ADENDUM #2

A las compañías que retiraron las Bases de Licitación Pública Nacional LPN-MPC-GT-10-2024 "PAVIMENTACIÓN DE LA 15 CALLE ENTRE 9 Y 12 AVENIDA, BARRIO BUENOS AIRES, 3RA AVENIDA ENTRE 17 Y 19 CALLE, BARRIO LA CURVA Y 2DA AVENIDA ENTRE 16 Y 19 CALLE, BARRIO LA CURVA, PUERTO CORTÉS, CORTÉS", se les aclara lo siguiente:

CAJA TIPO SANAA PARA MEDIDOR DE AGUA POTABLE

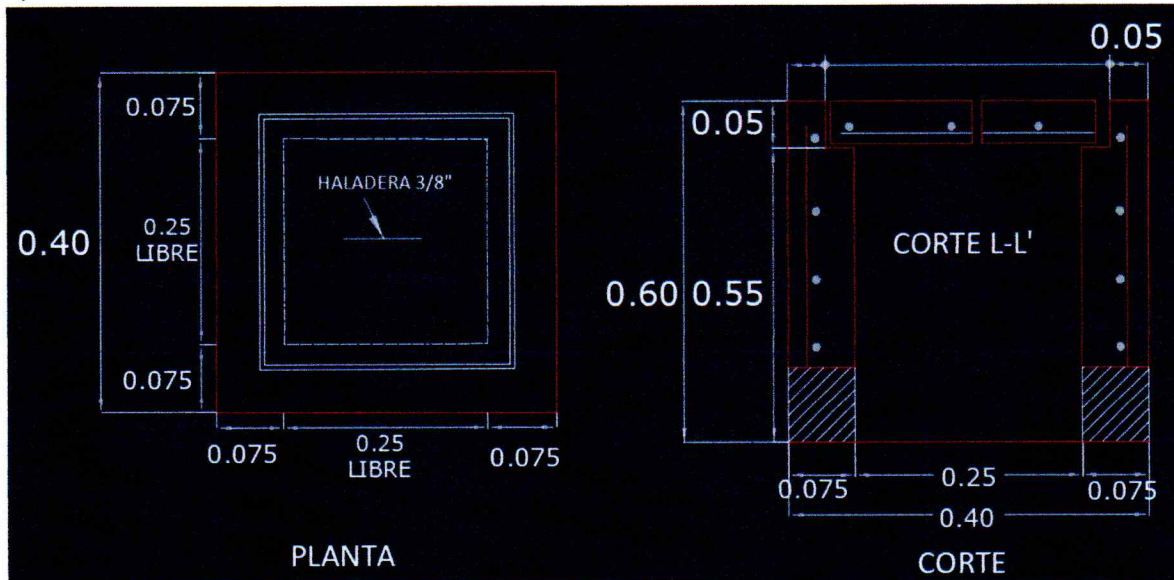
2. Facilitar detalles, especificaciones y dimensiones de cajas de aguas negras.

R/=

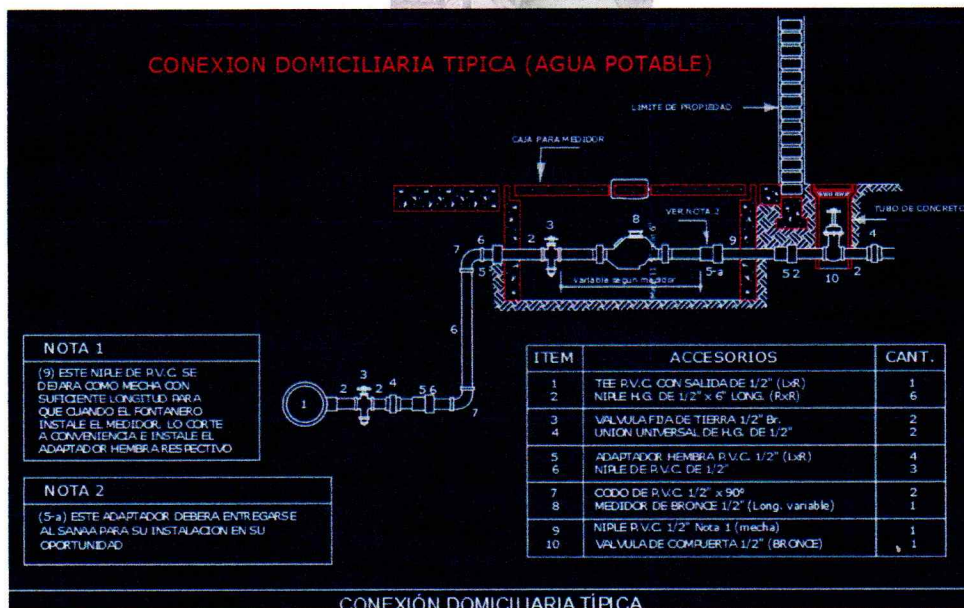
3. Facilitar detalles, especificaciones y dimensiones de cajas de válvulas para agua e indicar accesorios a incluir en cada una.

R/=

CAJA TIPO SANAA PARA MEDIDOR DE AGUA POTABLE

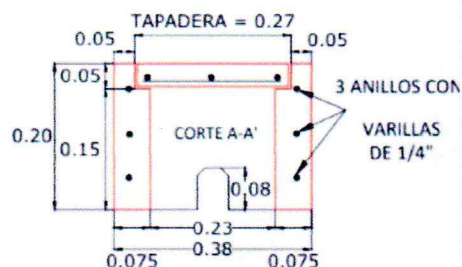
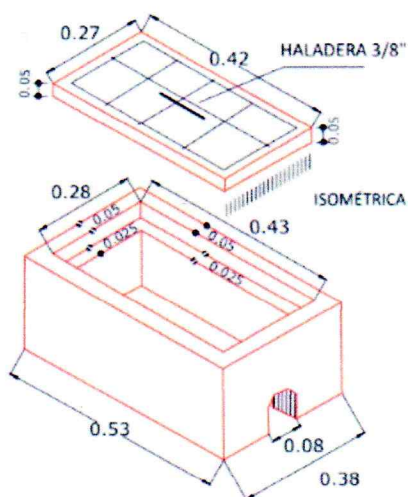
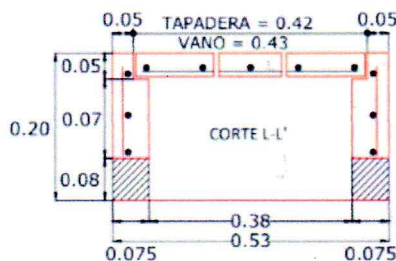
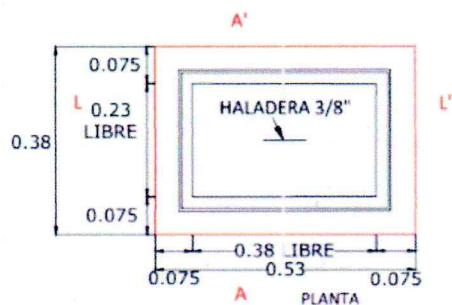
4. Facilitar detalles, especificaciones y dimensiones de cajas de agua potable y conexión domiciliar de agua potable. Indicar que se debe incluir en cada una.

R/=

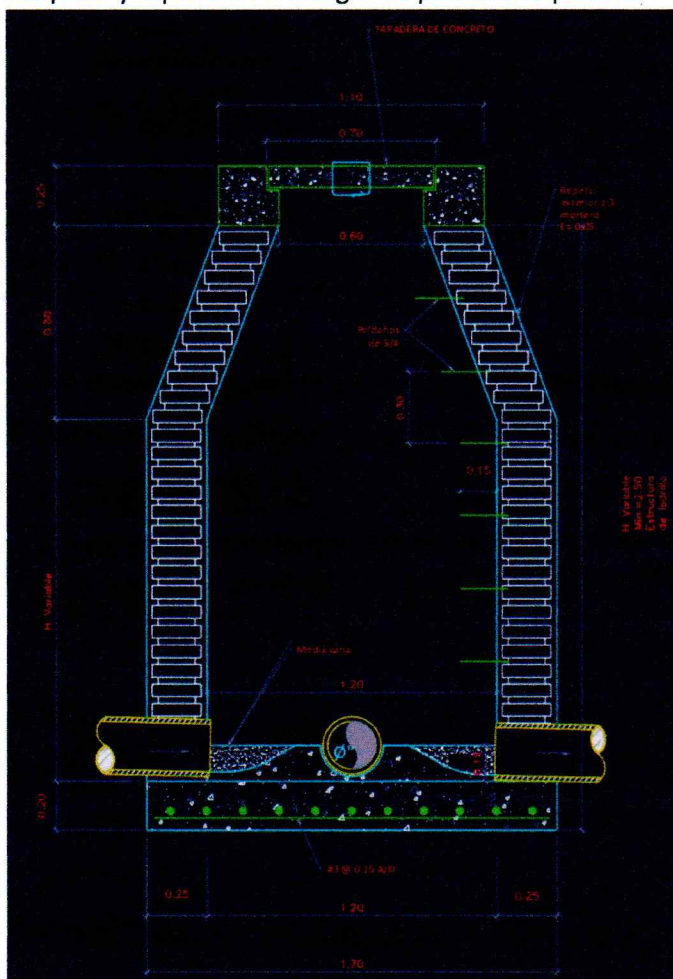
12. Facilitar detalle de bordillo

R/=
